Betrifft: Primo Bj. 2008 (Art. Nr. 13-2411-11, 13-2414-01, 13-2412-91 und 13-2413-81).

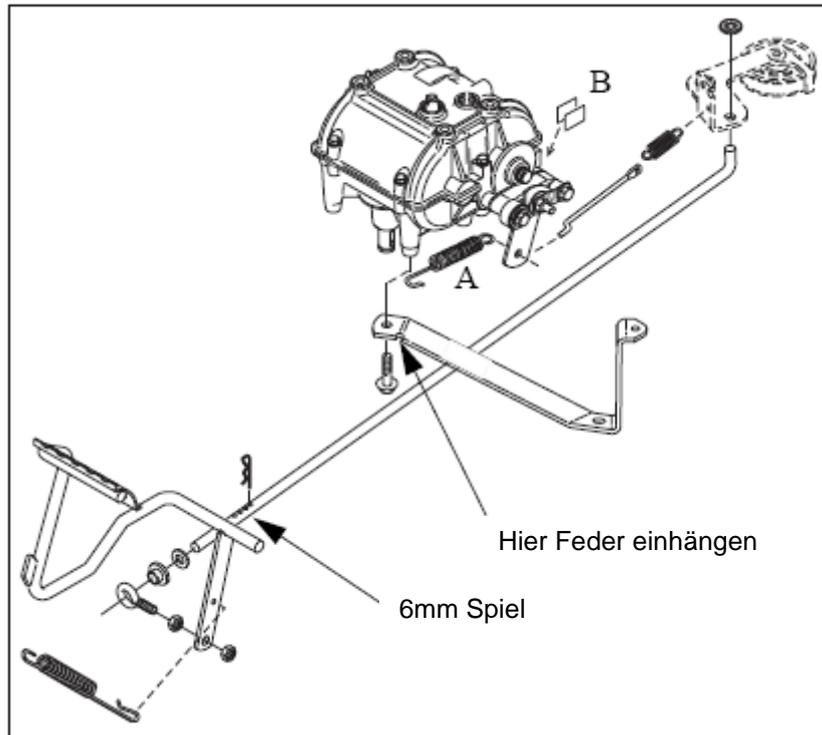
In wenigen Fällen kam es zu einer aktivierten Bremse bei entlastetem Bremspedal. Das Gerät lässt sich somit im Neutralgang schwer schieben da die Räder blockieren.

Um das Problem zu lösen wird eine Zugfeder montiert (Pos. A im folgendem Bild) um den Bremshebel in Neutralstellung zu ziehen.

Die Feder wird in der Bohrung des Bremshebels und in der Nut des Umlenkrollen- Halters eingehangen. Art. Nr.: 1131-1497-01

Bitte kontrollieren Sie das Spiel zwischen Kupplungspedal und Stange (6mm). Dieses bitte ggfs. nachstellen.

Sollten aus diesem Grund die Bremsbeläge verschlissen sein, sind diese zu tauschen. Art.Nr.: 1134-7382-01 (Satz mit zwei Stück Belägen)

Testen Sie die Parkbremse, ggfs. Ist diese an der Zentralschraube nachzustellen.
